改善箇所説明図

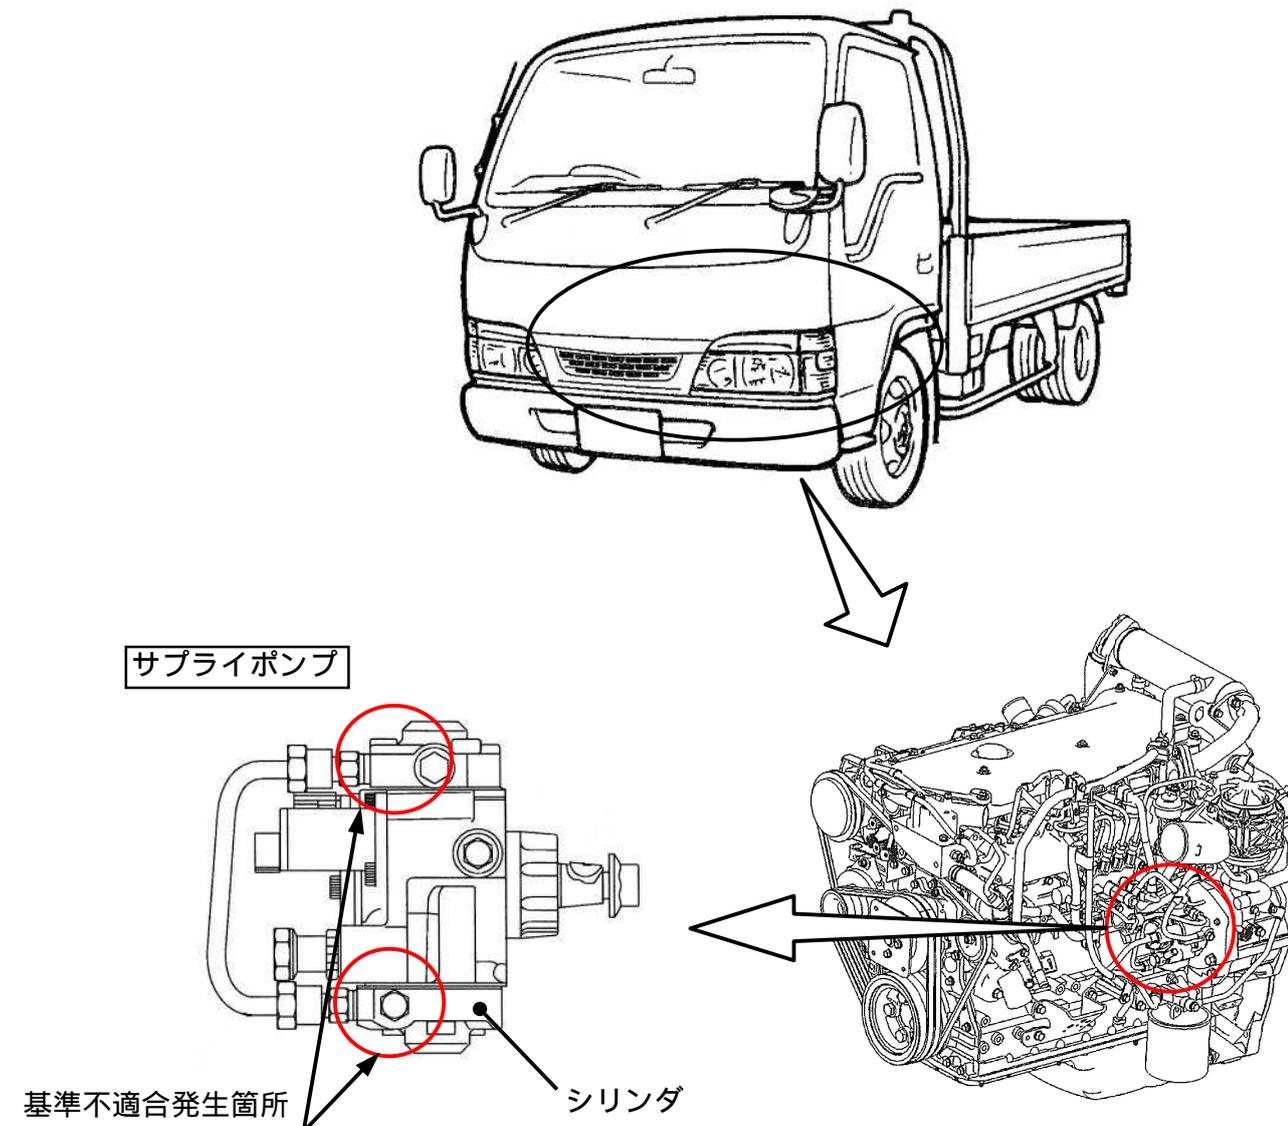
基準不適合発生箇所

燃料噴射装置の燃料供給ポンプ（サブライポンプ）のシリンダ部の材質が不適切なため、シリンダ内部に水分が付着し錆びが生じると、当該部に亀裂が生じるものがある。そのため、そのままの状態で使用を続けると燃料ポンプから燃料が漏れエンジンが停止するおそれがある。

改善の内容：全車両、当該サブライポンプの品番を確認し、不適切な材質を使用したサブライポンプは対策品と交換する。

識別：キャブ左側ピラー部のIDプレート下側に黒色シールを貼付する。
